BOLLETTINO - BULLETIN

GRUPPO • GROUP	8
NR • NO	20
DATA • DATE	04-20

MODELLI: Trattorini EF 84/14,5 KH - EF 93/16 K- EF 98L/14,5 KH - EF 103/16 K

OGGETTO: Nuovo coperchio cilindro P/N G118551534E0, nuova guarnizione P/N G118551531E0 e nuove viti P/N G118551535E0

PREMODIFICA - OLD ASSY

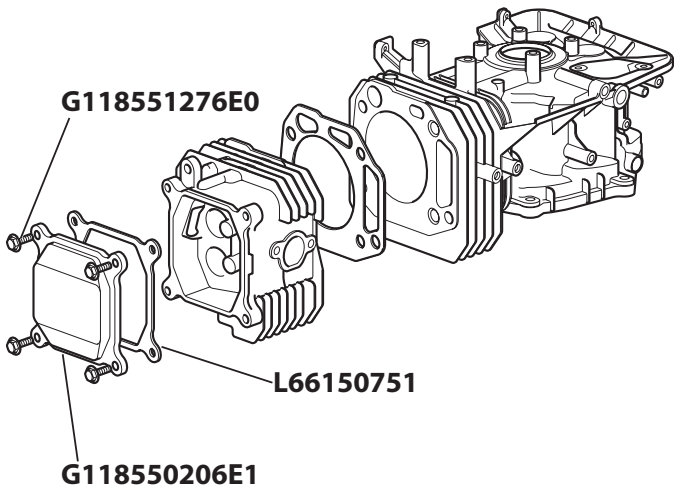
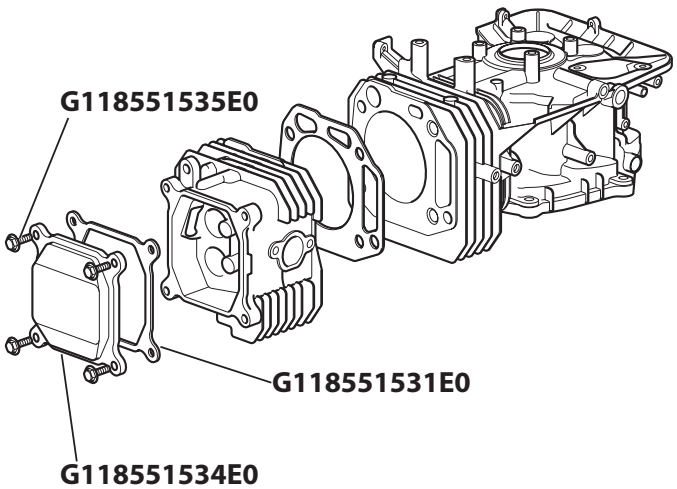
DESCRIZIONE: Miglioramento prodotto. Introdotto nuovo coperchio cilindro cod. G118551534E0, nuova guarnizione cod. G118551531E0 e nuove viti cod. G118551535E0 per migliorato la tenuta ed evitare perdite di olio.

INTERCAMBIABILITÁ: I particolari pre-modifica non sono intercambiabili con i nuovi. Il nuovo coperchio cilindro cod. G118551534E0, la nuova guarnizione cod. G118551531E0 e le nuove viti cod. G118551535E0 devono essere obbligatoriamente montati insieme. La sostituzione di ogni singolo particolare pre-modifica con i nuovi particolari comporta quindi la sostituzione di tutte e tre i particolari sopra indicati

DESCRIPTION: Product improvement. Introduced a new cylinder cover P/N G118551534E0, a new gasket P/N G118551531E0 and new screws P/N G118551535E0 to improve the seal and avoid oil leaks.

INTERCHANGEABILITY: TThe pre-modified parts are not interchangeable with the new ones. The new cylinder cover p/n G118551534E0, a new gasket p/n G118551531E0 and new screws p/n G118551535E0 must be necessarily assembled together.The replacement of every single pre-modified part with the new one need the replacement of the all parts above indicated

PREMODIFICA - OLD ASSY

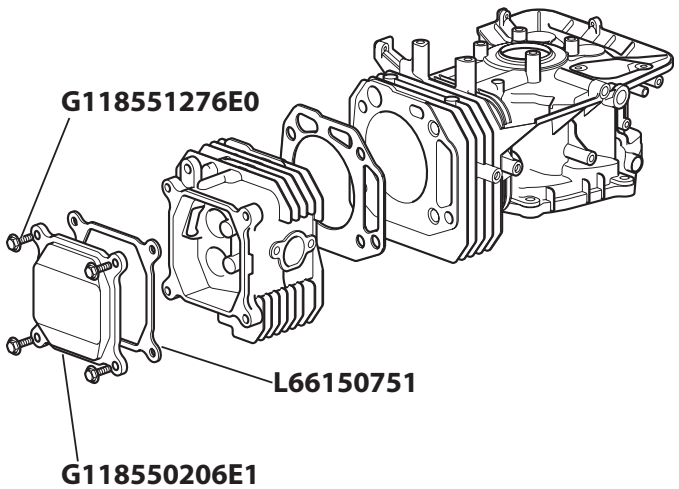
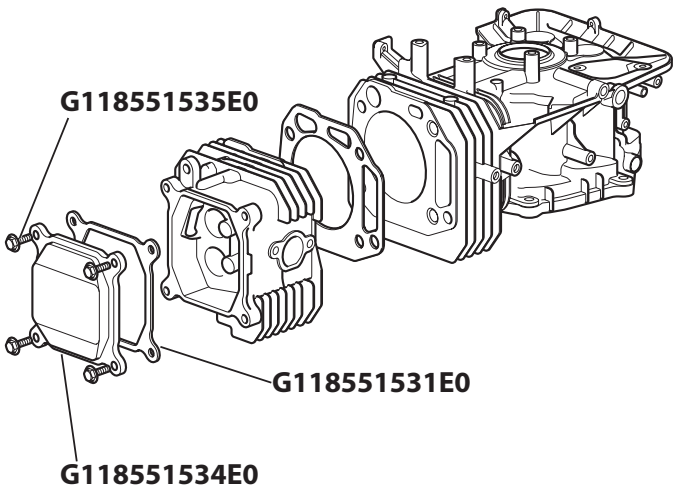
BESCHREIBUNG: Produktverbesserung. Einführung eines neuen Zylinderdeckels P/N G118551534E0, einer neuen Dichtung P/N G118551531E0 und neuer Schrauben P/N G118551535E0 zur Verbesserung der Dichtung und zur Vermeidung von Ölverlust.

AUSTAUSCHBARKEIT: Die alte Ausführung der Teile sind nicht gegen die neuen austauschbar. Der neue Zylinderdeckel Bestellnr. G118551534E0, eine neue Dichtung Bestellnr. G118551531E0 und die neuen Schrauben Bestellnr. G118551535E0 müssen unbedingt zusammen ausgetauscht werden. Der Austausch jedes einzelnen alten Teils durch das neue erfordert den Austausch aller oben angegebenen Teile.

DESCRIPTION: Product improvement. Introduced a new cylinder cover P/N G118551534E0, a new gasket P/N G118551531E0 and new screws P/N G118551535E0 to improve the seal and avoid oil leaks.

INTERCHANGEABILITY: TThe pre-modified parts are not interchangeable with the new ones. The new cylinder cover p/n G118551534E0, a new gasket p/n G118551531E0 and new screws p/n G118551535E0 must be necessarily assembled together.The replacement of every single pre-modified part with the new one need the replacement of the all parts above indicated

PREMODIFICA - OLD ASSY

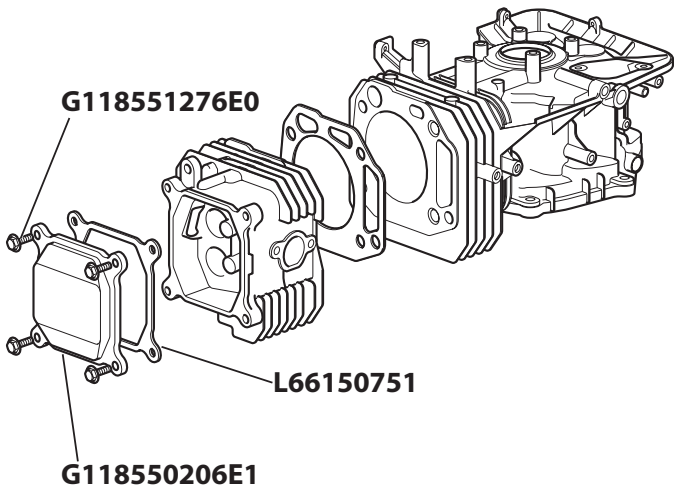
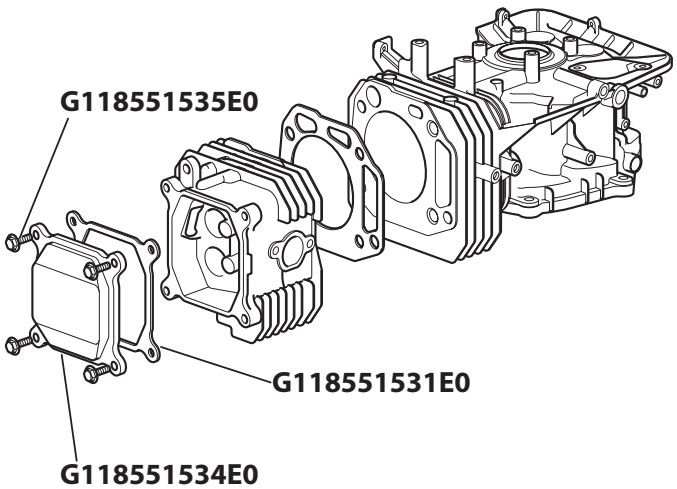
DESCRIPCIÓN: Mejora del producto.Introducido una nueva tapa de valvulas P/N G118551534E0,Nueva junta P/N G118551531E0 y nuevos tornillos P/N G118551535E0 para mejorar el sellado del motor y evitar fugas de aceite

INTERCAMBIABILIDAD: Las piezas midificadas no son compatibles con las antiguas. La nueva tapa P/N G118551534E0, la junta P/N G118551531E0 y los tornillos P/N G118551535E0 se montaran siempre juntos ,no mezcladas con piezas antiguas.

DESCRIPTION: Product improvement. Introduced a new cylinder cover P/N G118551534E0, a new gasket P/N G118551531E0 and new screws P/N G118551535E0 to improve the seal and avoid oil leaks.

INTERCHANGEABILITY: TThe pre-modified parts are not interchangeable with the new ones. The new cylinder cover p/n G118551534E0, a new gasket p/n G118551531E0 and new screws p/n G118551535E0 must be necessarily assembled together.The replacement of every single pre-modified part with the new one need the replacement of the all parts above indicated

PREMODIFICA - OLD ASSY

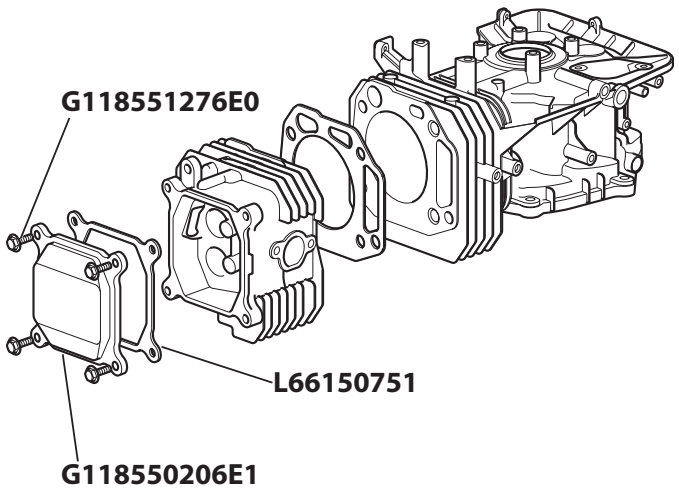
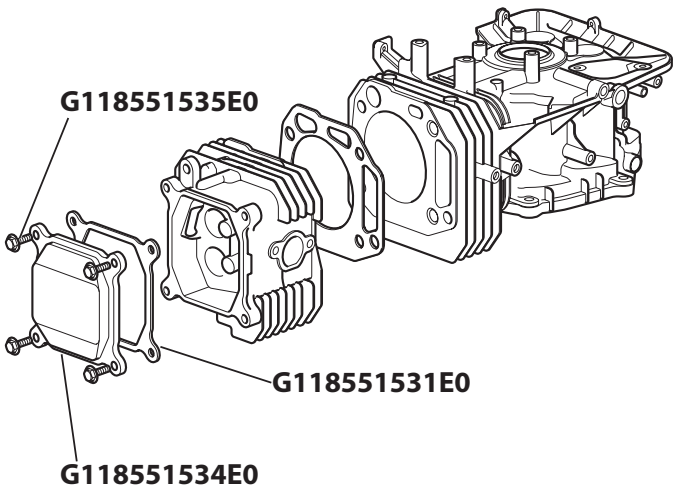
DESCRIPTION: Amélioration du produit. Présentation d'un nouveau cache culbuteurs P/N G118551534E0, d'un nouveau joint P/N G118551531E0 et de nouvelles vis P/N G118551535E0 pour améliorer l'étanchéité et éviter les fuites d'huile

INTERCHANGEABILITÉ: Les pièces pré-modifiées ne sont pas interchangeables avec les nouvelles. Le nouveau cache culbuteurs réf. G118551534E0, un nouveau joint réf. G118551531E0 et les nouvelles vis réf. G118551535E0 doivent être nécessairement assemblés ensemble. Le remplacement de chaque pièce pré-modifiée par la nouvelle nécessite le remplacement de toutes les pièces indiquées ci-dessus.

DESCRIPTION: Product improvement. Introduced a new cylinder cover P/N G118551534E0, a new gasket P/N G118551531E0 and new screws P/N G118551535E0 to improve the seal and avoid oil leaks.

INTERCHANGEABILITY: TThe pre-modified parts are not interchangeable with the new ones. The new cylinder cover p/n G118551534E0, a new gasket p/n G118551531E0 and new screws p/n G118551535E0 must be necessarily assembled together.The replacement of every single pre-modified part with the new one need the replacement of the all parts above indicated

PREMODIFICA - OLD ASSY

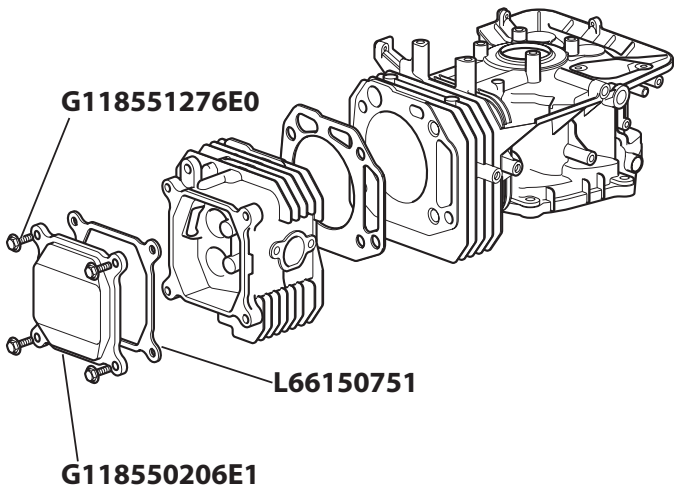
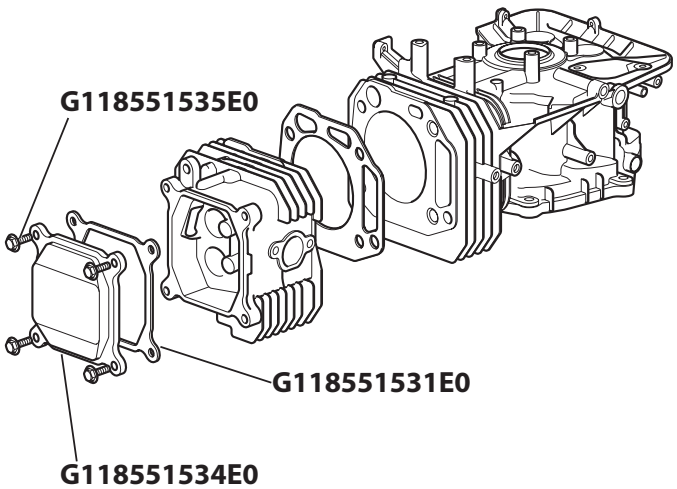
OPIS: Modyfikacja wyrobu. Zastosowano nową pokrywę cylindra p/n G118551534E0, nową uszczelkę p/n G118551531E0 oraz śruby p/n G118551535E0 w celu poprawienia uszczelnienia

WSPÓŁWYMIENNOŚĆ: Części z przed modyfikacji nie są współwymienne z nowymi. Nowe części - pokrywa cylindra p/n G118551534E0, nowa uszczelka p/n G118551531E0 oraz śruby p/n G118551535E0 muszą być koniecznie montowane razem. Konieczność wymiany któregokolwiek elementu zestawu wymaga wymiany pozostałych.

DESCRIPTION: Product improvement. Introduced a new cylinder cover P/N G118551534E0, a new gasket P/N G118551531E0 and new screws P/N G118551535E0 to improve the seal and avoid oil leaks.

INTERCHANGEABILITY: TThe pre-modified parts are not interchangeable with the new ones. The new cylinder cover p/n G118551534E0, a new gasket p/n G118551531E0 and new screws p/n G118551535E0 must be necessarily assembled together.The replacement of every single pre-modified part with the new one need the replacement of the all parts above indicated

PREMODIFICA - OLD ASSY

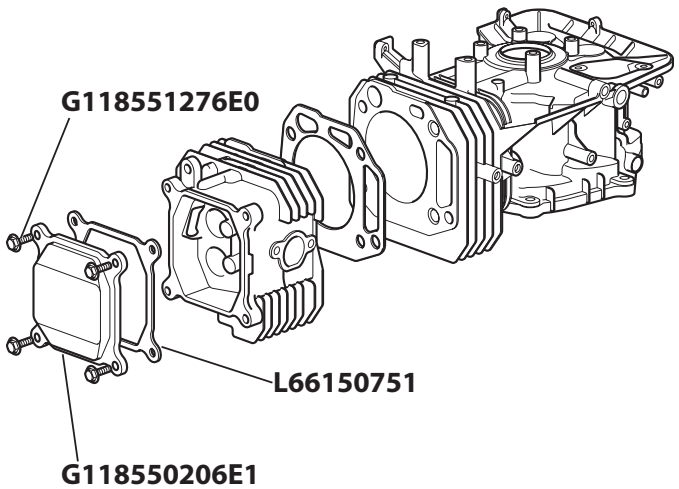
ОПИСАНИЕ: Для улучшения качества изготовления двигателя внесены изменения в конструкцию деталей двигателя : новая крышка цилиндра артикул G118551534E0, новая прокладка артикул G118551531E0 и новый артикул винтов G118551535E0.

ВЗАИМОЗАМЕНЯЕМОСТЬ: Модифицированные детали не взаимозаменяемы. Замена каждой модифицированной детали, новая крышка цилиндра артикул G118551534E0, новая прокладка артикул G118551531E0 и новый артикул винтов G118551535E0, требует замены всех указанных выше деталей.

DESCRIPTION: Product improvement. Introduced a new cylinder cover P/N G118551534E0, a new gasket P/N G118551531E0 and new screws P/N G118551535E0 to improve the seal and avoid oil leaks.

INTERCHANGEABILITY: TThe pre-modified parts are not interchangeable with the new ones. The new cylinder cover p/n G118551534E0, a new gasket p/n G118551531E0 and new screws p/n G118551535E0 must be necessarily assembled together.The replacement of every single pre-modified part with the new one need the replacement of the all parts above indicated
